**Oggetto: Procedura di Valutazione di Impatto Ambientale ai sensi dell'art.23 del D.Lgs. 152/2006
relativa alla modifica del progetto di un impianto eolico autorizzato con la sostituzione degli at-
tuali 17 aerogeneratori di potenza unitaria pari a 2,3 MW con 6 aerogeneratori della potenza
unitaria di 6,2 MW per una potenza totale definitiva di 37,2 MW da realizzarsi nel Comune di
Calitri (AV) in località Luzzano e delle relative infrastrutture di connessione alla RTN, da realizzare
nel Comune di Calitri (AV) e Bisaccia (AV). –**

ID 9146 Rilascio "Sentito". – PROPONENTE: Parco Eolico di Calitri S.r.l.

RELAZIONE ISTRUTTORIA

Oggetto: ID: 9146 - Procedura di Valutazione di Impatto Ambientale ai sensi dell'art.23 del D.Lgs. 152/2006 relativa alla modifica del progetto di un impianto eolico autorizzato con la sostituzione degli attuali 17 aerogeneratori di potenza unitaria pari a 2,3 MW con 6 aerogeneratori della potenza unitaria di 6,2 MW per una potenza totale definitiva di 37,2 MW da realizzarsi nel Comune di Calitri (AV) in località Luzzano e delle relative infrastrutture di connessione alla RTN, da realizzare nel Comune di Calitri (AV) e Bisaccia (AV).

Figura 3-11: Perimetrazioni Rete Natura e impianto eolico Calitri

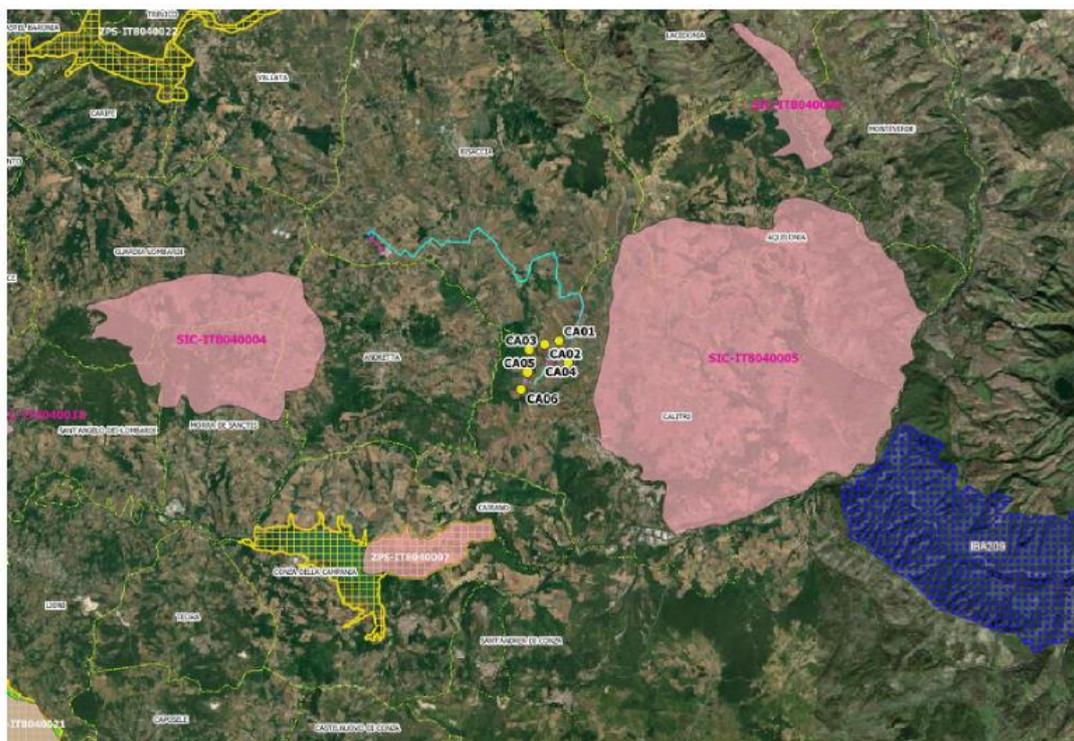
- **non ricade neppure parzialmente all'interno di tali aree ma gli impatti derivanti dalla sua attuazione potrebbero interferire con Il Sito Rete Natura 2000:**
 - **IT8040005 - Z.S.C. Bosco di Zampaglione (Calitri) - Regione Campania U.O.D. 50 06 07**
